WYJAŚNIENIA

Dot: postępowania o udzielenie zamówienia na wykonanie zadania „Budowa hali sportowej przy Zespole szkół w Ciosańcu”

III. PRZEKRÓJ WARSTW PODŁOGI SPORTOWEJ

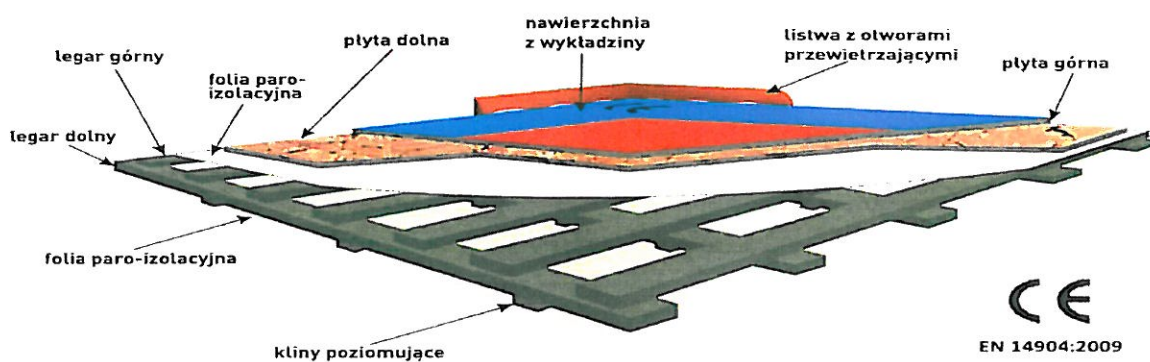
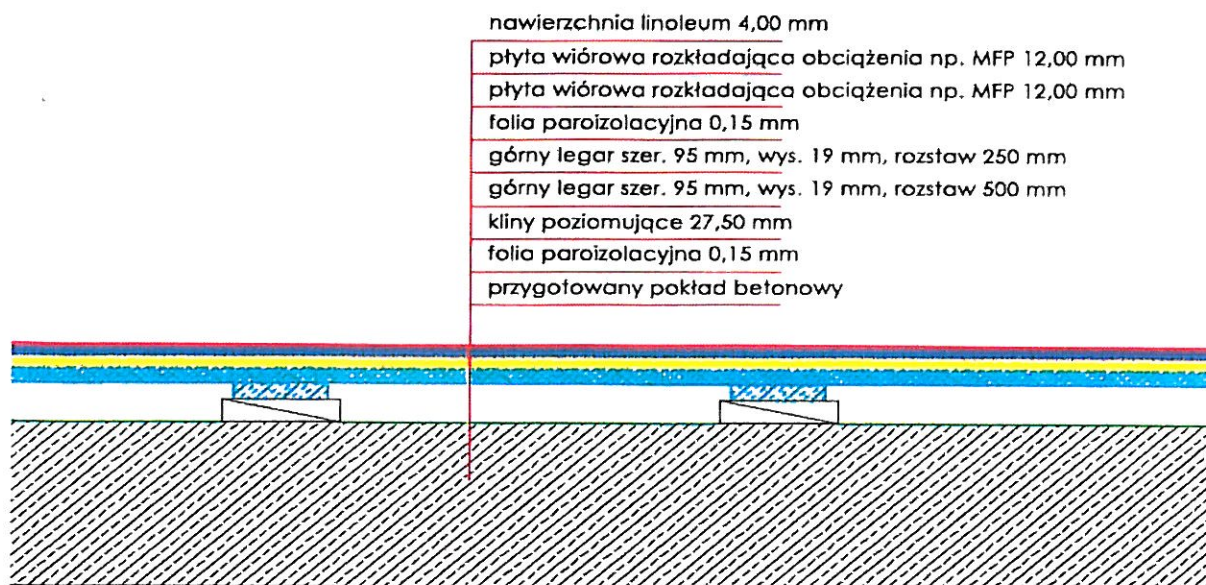
3. Czy Zamawiający wyraża zgodę na zastosowanie certyfikowanej, systemowej podłogi ARIM SPORT z nawierzchnią linoleum sport 4mm, zgodnej w 13 parametrach z normą 14904:2009?

- Nawierzchnia sportowa z linoleum, grubość 4,0 mm
- Płyta wiórowa górna, odporna na wilgoć, grubość 12 mm
- Płyta wiórowa dolna, odporna na wilgoć, grubość 12 mm
- Folia izolacyjna grubość min 0,15 mm
- Legar górny z drewna iglastego klasy II/III, 19 mm x 95 mm, w rozstawie co 250 mm
- Legar dolny z drewna iglastego klasy II/III, 19 mm x 95 mm w rozstawie co 500 mm
- Podkładki dystansowe lub kliny poziomujące
- Folia izolacyjna grubość min 0,15 mm
- **ŁĄCZNA WYSOKOŚĆ PODŁOGI ok. 94 mm**

Uwaga! Kliny poziomujące rozsunięte muszą być adekwatnie do poziomu podłoża.

Zgodnie z odpowiedzią do pytania nr 2
